ZMĚNA ČÍSLO		Z 002
NÁZEV	přemístění venkovního WC pro děti

NÁZEV STAVBY	Mateřská škola Čáslav formou Design&Build
SoD:	č. smlouvy objednatele: 97/2022 (č. smlouvy zhotovitele 774) ze dne 22.8.2022

ZMĚNA ČÍSLO		Z 003
NÁZEV	provedení akumulační nádrže vč. přípravy pro automatický závlahový systém

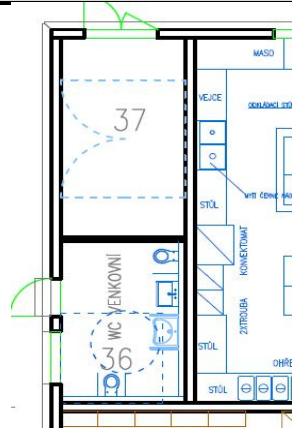
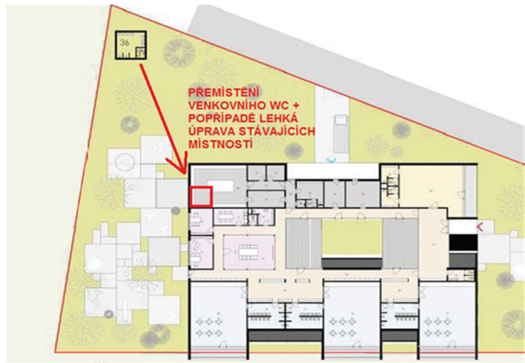
POPIS:	DEFINICE DLE ZADÁNÍ: V zadání nebylo uvažováno s akumulační nádrží vč. přípravy na automatický závlahový systém.
	ZMĚNA: V rámci studie došlo k požadavku investora na akumulační nádrž vč. přípravy na automatický závlahový systém.
	ODŮVODNĚNÍ: K změně došlo na základě požadavku investora ve vazbě na provozování areálu.
	HLAVNÍ DOPADY: Zejména se jedná o přidání akumulační nádrže o objemu 19m3 a rozvody pro závlahový systém. Pouze do akumulační nádrže a z nádrže do nezámrzných ventilů na (dopouštění pitnou vodou, přívod elektro SIL a SLB).

cenová specifikace změny						
oddíl	popis	m.j.	množství	cena / mj	cena / oddíl	poznámka
	cena bude určena na základě DPS v návaznosti na položkový rozpočet					
	AKTUALIZACE V DODATKU Č.3: Akumulační nádrž nebude realizována.					
CENA CELKEM					0,00 Kč

ZMĚNA ČÍSLO		Z 007
NÁZEV	digesoř v místnosti č.19

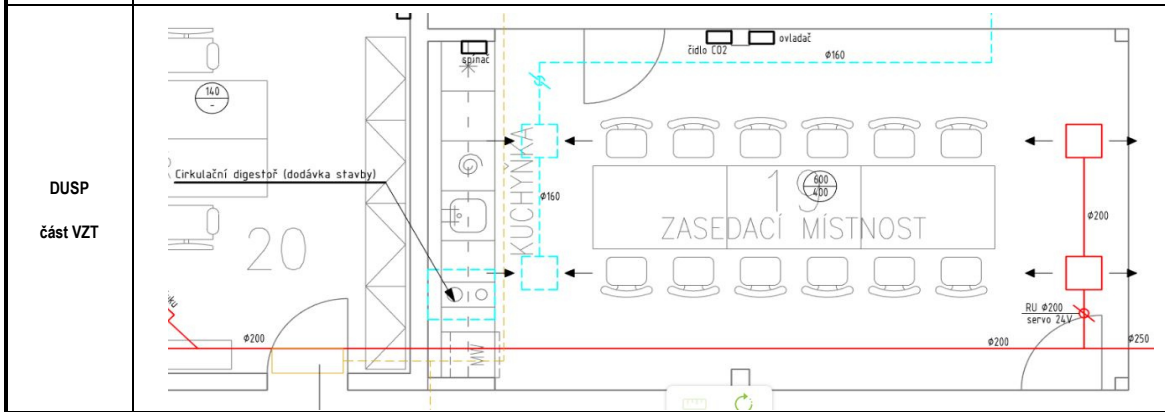
POPIS:	<p>DEFINICE DLE ZADÁNÍ: V zadání (dokument s názvem "Příloha-1_Specifikace-vlastnosti-a-fci-stavby_MŠ-Čáslav-D&B" na straně 17) bylo uvažováno v místnosti č.19 s digesoři s odtahem.</p> <p>ZMĚNA: V rámci projektové dokumentace ve stupni "studie" byla tato místnost sloučena s místností "zasedačka". Dále při projektování DUSP v části VZT byla profesním projektantem této části doporučena záměna odtahové digesoře za cirkulační.</p> <p>ODŮVODNĚNÍ: K záměně bylo přistoupeno z důvodu nenarušení těsnosti obálky budovy. Dále bude tato místnost jako taková větrána nuceně.</p> <p>HLAVNÍ DOPADY: Jiné technické řešení eliminace odpadního vzduchu vznikajícího při ohřevu či vaření pokrmů.</p>
---------------	--

ZMĚNA ČÍSLO		Z 014
NÁZEV	záměna v chlazení místností - z M.Č. 39 do M.Č. 19

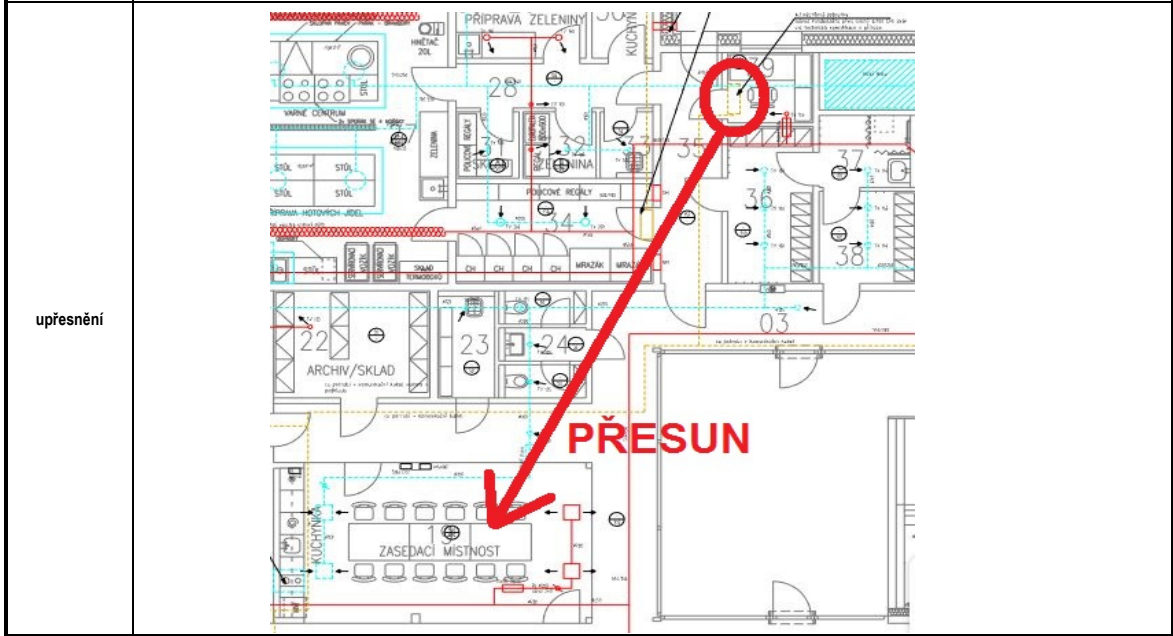
POPIS:	<p>DEFINICE DLE ZADÁNÍ: V zadání bylo uvažováno s chlazením místnosti č. 39 (kancelář vedoucí kuchyně) a místnost č. 19 (zasedací místnost) chlazená nebyla.</p> <p>UPŘESNĚNÍ: V rámci rozhodnutí na KD č.14 (dne 27.4.2023) bylo rozhodnuto, že chlazení z místnosti č. 39 (kancelář vedoucí kuchyně) se přesune do místnosti č. 19 (zasedací místnost).</p> <p>ODŮVODNĚNÍ: Rozhodnuto bylo na základě zbytečnosti chlazení v M.Č. 39 a lepší využitelnosti chlazení v M.Č. 19.</p> <p>HLAVNÍ DOPADY: Přesun chladicí jednotky z M.Č. 39 do M.Č. 19.</p>
---------------	---

ZMĚNA ČÍSLO		Z 015
NÁZEV	spojení oddělených částí v atriu zpevněnou plochou (terasová prkna)

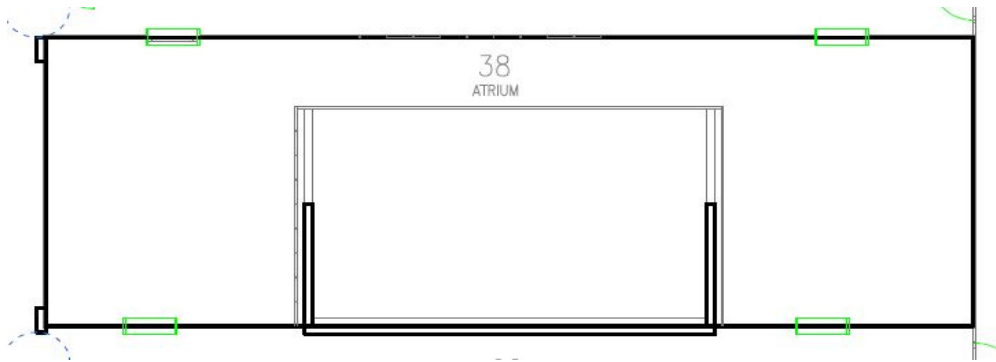
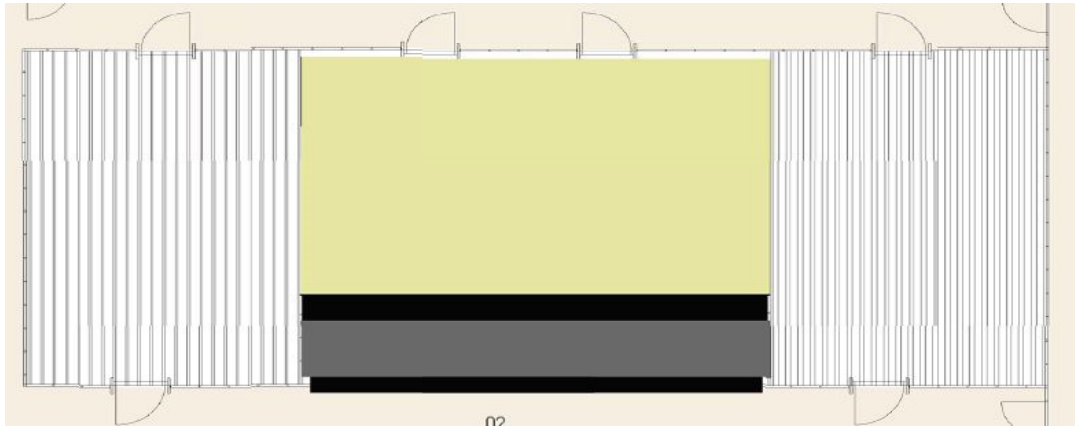
POPIS:	<p>DEFINICE DLE ZADÁNÍ: Ve vizualizacích studie se uvažuje ve vnitrobloku s terénní vlnou, která přechází plynule ze střešní roviny až po niveletu podlahy objektu.</p> <p>ZMĚNA: Došlo ke spojení dvou částí, které byly odděleny zatravněnou terénní vlnou.</p> <p>ODŮVODNĚNÍ: Využitelnost celé plochy atria.</p> <p>HLAVNÍ DOPADY: Zejména nahrazení trávníku za modřínová terasová prkna a prodloužení zábradlí.</p>
---------------	---

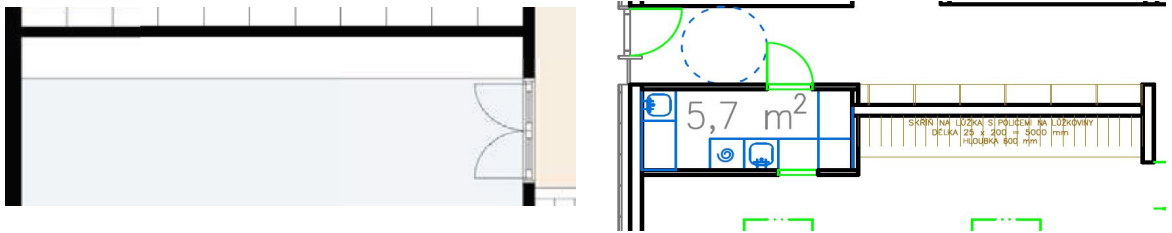
POPIS:	<p>DEFINICE DLE ZADÁNÍ: V zadání bylo uvažováno s přípravou stravy v prostorech kuchyně a dále již jen distribuce do učeben.</p> <p>ZMĚNA: V rámci studie došlo k přidání výdeje stravy do místností sousedícími s učebenami.</p> <p>ODŮVODNĚNÍ: K změně došlo vlivem požadavku objednatele na oddělené místnosti pro výdej stravy u učeben.</p> <p>HLAVNÍ DOPADY: Zejména se jedná o změny v příčkách vč. povrchových úprav, vnitřních výplní otvorů (dveře + výdejní okna) a vestavěného nábytku + zvětšení učebny na požadovanou plochu.</p>
---------------	---
